## 改善箇所説明図①

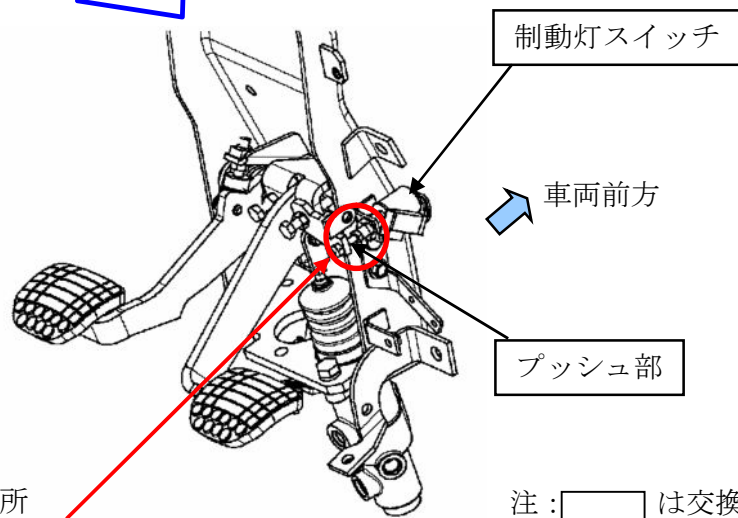
基準不適合箇所

ブレーキペダルと制動灯スイッチの接触部のレイアウトが不適切なため、当該スイッチ内部の接点が破損することがある。そのため、制動灯が点灯しなくなるとともに、原動機が始動できなくなるおそれがある。

全車両、制動灯スイッチの接触部のレイアウトを変更するとともに、制動灯スイッチを新品に交換する。

識別：制動灯スイッチに白色ペイントを塗布する。
